Saksnummer	Utvalg/komite	Dato
177/2018	Fylkesrådet	30.05.2018
104/2018	Fylkestinget	11.06.2018
	Komite for kultur, miljø og folkehelse	11.06.2018

Høring - Endringssøknad Øvre Russvikvatn - Tysfjord kommune

Figur 3. Oversikt over inngrep

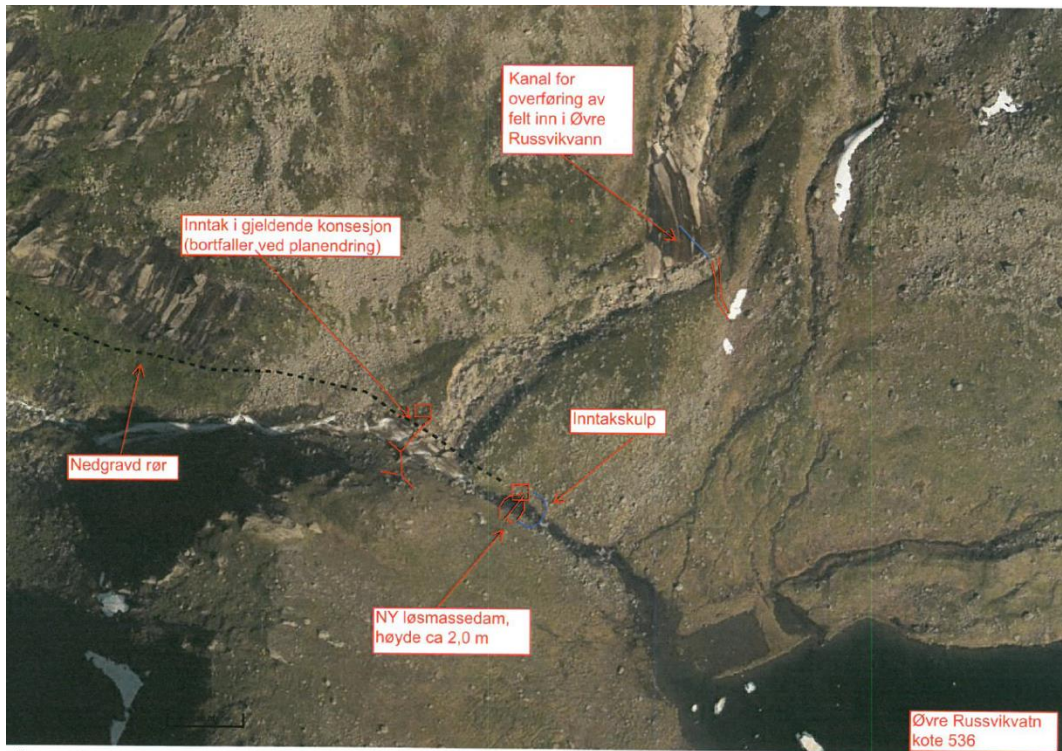
Fylkesrådet ser at tiltakets konsekvenser for landskapet vil reduseres betraktelig ved at regulering av Øvre Russvikvatn utgår. Hovedsakelig skyldes dette at det ikke lenger vil bli reguleringssoner rundt vannet. Det vil i tillegg ikke være behov for sprengt/gravd kanal mellom inntaket og Øvre Russvikvatn. På bakgrunn av at endret søknad gir vesentlig mindre konsekvenser for landskapet, vurderer fylkesrådet at innsigelsen som ble fremmet av Nordland fylkesting i sak 132-2017 kan trekkes.

Figur 4. Situasjon ved inntak i Øvre Russvikvatn

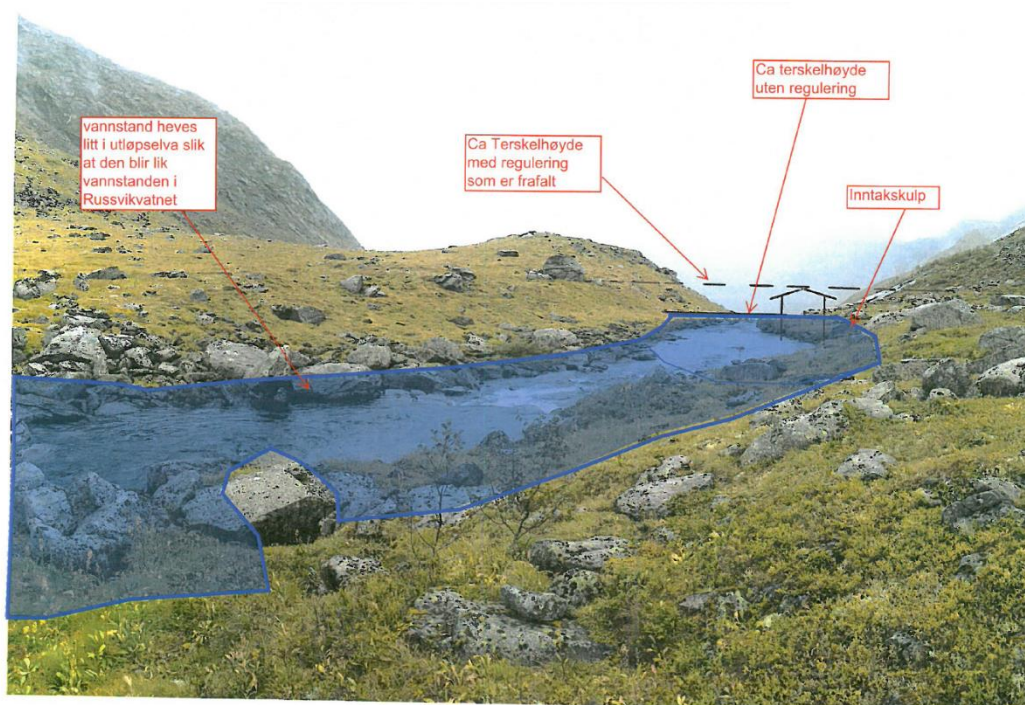
Fylkesrådet fraråder fortsatt utbygging av Øvre Russvik kraftverk. Fylkesrådet vurderer det slik at kraftverket, også uten regulering, vil ha negativ konsekvens for landskap av stor verdi og større sammenhengende naturområder med urørt preg. Flytting av inntak og overføring av bekk gir en økning i årlig produksjon på 0,5 – 0,7 GWh. Dette tilsvarer det årlige strømforbruket til mellom 25 – 40 husholdninger. Fylkesrådet vurderer samfunnsnyten som liten. På bakgrunn av dette tilrår fylkesrådet at Nordland fylkesting fraråder endringene knyttet til plassering av inntaksdam og overføring av bekk til Øvre Russvikvatn.

1. Nordland fylkesting trekker innsigelse som ble fremmet i FT-sak 132-2017 og oversendt konsesjonsmyndigheten NVE i brev 13.10.2017.
2. Nordland fylkesting fraråder NVE å gi tillatelse til endret plassering av inntaksdam og overføring av bekken fra Presttinden. Dersom det blir gitt tillatelse til kraftverket, ber Nordland fylkesting om at vedtakspunkt 1a – 1d og 3a – 3f i FT-sak 132-2017 følges opp av NVE og tiltakshaver.
